## Produktänderungsinformation

PCN-Nr.	AAA160055	Datum	27.06.2016
Artikel	MKDSFW 1,5/...3,5

#### Schraubenbremse

Bisheriger Fertigungsstand	Neuer Fertigungsstand

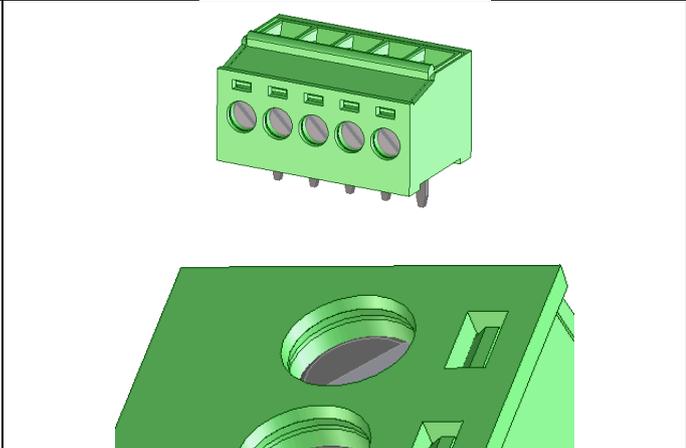
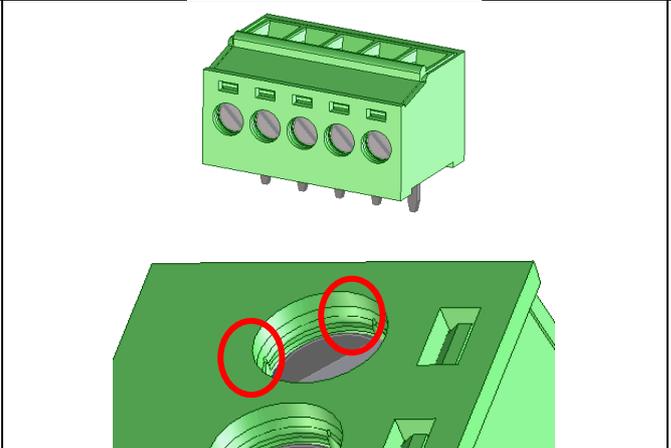
Im Rahmen des kontinuierlichen Verbesserungsprozesses wird die oben genannte Artikelfamilie mit einer Schraubenbremse versehen. Dadurch wird verhindert, dass sich die Schrauben durch Vibration beim Transport bewegen und somit den Klemmraum verschliessen. Die Umsetzung erfolgt durch das Einbringen von drei Kunststoffrippen in den Schraubenschacht. Die technischen Daten bleiben unverändert.

- Bei genauem Betrachten sind im Schraubenschacht die Rippen erkennbar.
